מספרנו: 32461/16.580

הנדון: מבנה ציבורי המהווה 2 גני ילדים ברחוב מסריק 9, בת ים

ייעוץ הנדסי לבחינת הכרזה לקיר תמך ומבנה גן ילדים

מבנה הציבורי "גן מצפון"

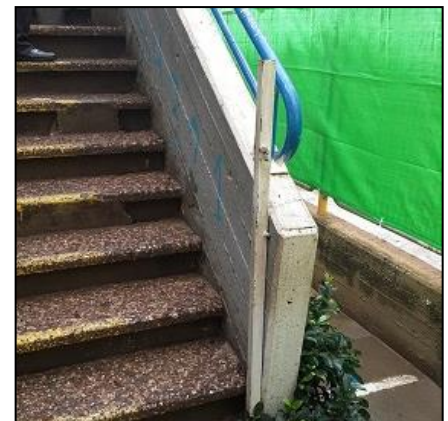
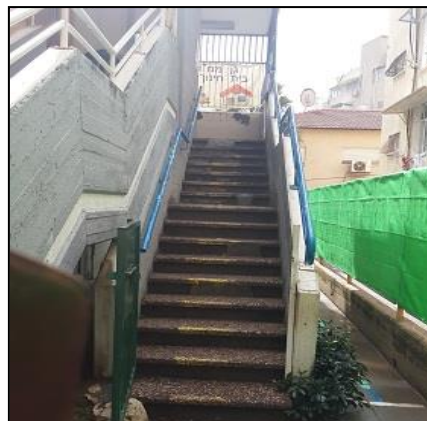
בצדו הדרומי של המבנה הובחנו חלקי בטון רופפים וסדקים אנכיים ואופקיים בעמודי קומת הקרקע וביציקת הבטון סביב תקרת קומת הקרקע. כמו כן, נצפו סדקים אנכיים לאורך פינת חזית המבנה הדרום מערבית.

בחצר הגן קיים גרם מדרגות המוביל לדלת הכניסה לגן הממוקמת במפלס העליון. מצדו הימני של גרם המדרגות קיים מעקה מיציקת בטון ומעליו מוצב מאחז יד מצינור ברזל. בין מעקה הבטון למעקה היד קיים מרווח. גובה מעקה הבטון נע בין 70 ל-90 ס"מ ובפודסטים 90 ס"מ. גובה מעקה היד נע בין 30 ל-40 ס"מ. בהתאם לתקנות התכנון והבניה (בקשה להיתר, תנאיו ואגרות), תש"ל-1970 ובהתאם לת"י 1142 הגובה המינימלי חייב להיות 90 ס"מ, ובפודסטים 105 ס"מ. לפיכך, אין מדרגות אלו עומדות בתקן הישראלי.

8. גובה מעקה המדרגות והמרווח בין המעקה למאחז יד, אינם תקינים. מומלץ להגביה את המעקה בהתאם לתקן.
9. אין בחוות דעת זו כדי לפטור את בעלי הנכס מאחריות משפטית או נזיקית החלה עליהם, על כל נזק לנפש ו/או לרכוש שעלול להיגרם.

קיר תמר, גבול חלקה מערבי

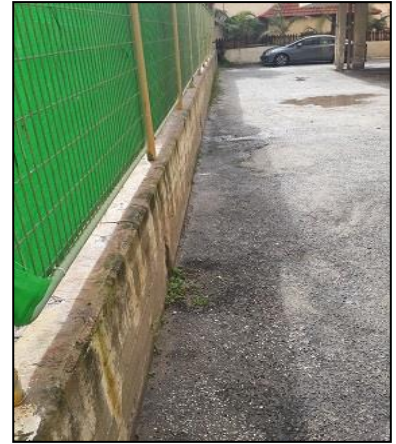
בגבול החלקה קיים קיר תמך הבנוי בחלקו התחתון מבטון מזוין שגובהו נע בין 65 ל-85 ס"מ ומעליו ניצבת גדר מתכת עם עמודי צינורות. לאורך הקיר הובחנו סדקים אנכיים ונצפו תיקוני בטון חלקיים אשר לא צלחו ונמצאים במצב התפוררות.

בקיר הדרומי, הגובל עם המבנה ברחוב מסריק 11 נצפו שברי חלקי בטון וברזלי זיון חשופים שעברו תהליך שיתוך (קורוזיה). בנוסף, מצדו השני של הגדר מוצב מצלה (מנגל) וצינורות חשמל/גז מובילים אליו וגלויים על פני הקיר. הדבר מהווה סכנה עקב קרבתו ונגישותו לילדים המשחקים בחצר.

7. המצלה (מנגל) וצינור החשמל/גז הממוקם על קיר התמך, מהווים ליקויים וסכנה מוחשית לילדי הגן. מומלץ להסירם והעבירם לתוך מגרש השכן ברחוב מסריק, 11 כך שלילדי הגן לא תהיה אפשרות גישה אליהם.
